工程指示 / 要求簡箋(E.I.)

工程指示編號：EI / 2331 / 20                      修改版次：A  
 工程編號           ：J - 852                      工程名稱       ：亞皆老街中電  
 工程項目           ：幕牆 廠用配件 BM (大貨)  
 收件人             ：生統 / 楊榮輝              發件人       ：Ant Yeung              日期：01/09/2020

A 版：因使用拉手 2018-K 而修改各項配套。

修改 2331

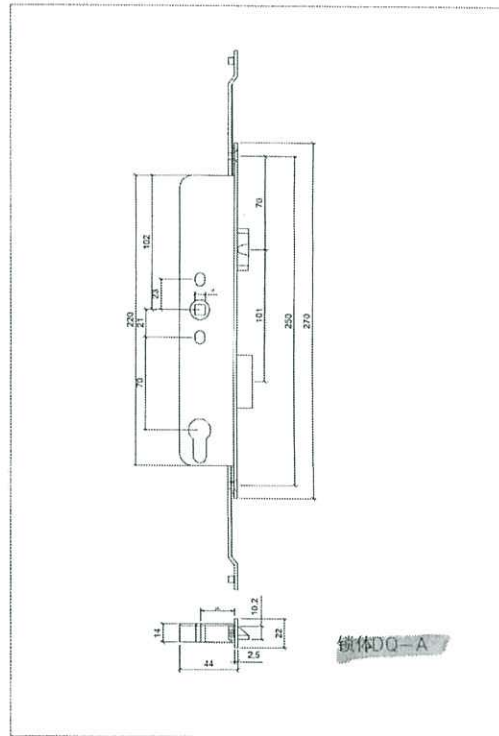
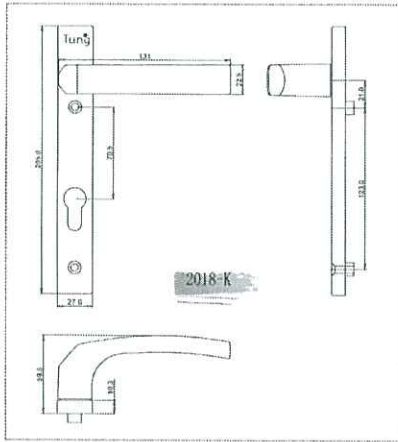
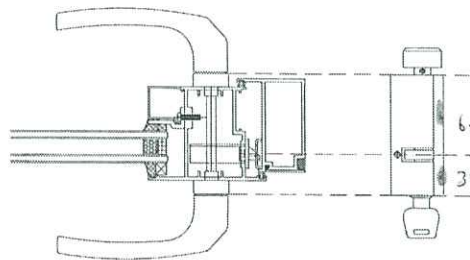
把手 2018-K  
傳動 鎖盒 DQ-A.

鎖芯 90

鎖扣板 高 50

|  美特鋁質有限公司<br>MIDI Aluminium Fabricator Ltd. |        | 工程號: J852   | 計算:                | CJM            | 日期:           | 2020.08.12 | 送呈:          |      |    |                         |
|--|--------|---|--------------------|----------------|---------------|------------|--------------|------|----|-------------------------|
| 20   | A-修改型號 |  | 東成2018-K           | FD門玉拉手         | UCT806812XL-3 | 60         | 1            | 61   | 套  | 包括室內室外, 需配套安裝螺絲         |
| 21   | A-取消   |   | 東成2019-07          | FD門玉雙向傳動盒      | 鋅合金           | 60         | 1            | 61   | 套  | 需配套安裝螺絲                 |
| 22   | A-取消   |   | 東成2019-08          | FD門玉單向傳動盒/帶鎖芯孔 | 鋅合金           | 60         | 1            | 61   | 套  | 需配套安裝螺絲                 |
| 23   | A-確認長度 |  | 東成鎖芯-A(L=90mm)     | FD門玉鎖芯         | 合金            | 60         | 1            | 61   | 套  | 需配套安裝螺絲                 |

|  美特鋁質有限公司<br>MIDI Aluminium Fabricator Ltd. |       | 工程號: J852                      | 計算:         | CJM          | 日期:    | 2020.08.12 | 送呈:          |       |    |                        |
|--|-------|--------------------------------|-------------|--------------|--------|------------|--------------|-------|----|------------------------|
| 49   | A-新增  |                                | 東成鎖體DQ-A    | FD門玉Q鎖體      | 鋅合金    | 60         | 1            | 61    | 套  | 需配套安裝螺絲                |
| 50   | A-新增  |                                | 東成鎖扣板(高5mm) | FD門鎖扣板       | 鋅合金    | 60         | 1            | 61    | 套  | 需配套安裝螺絲                |
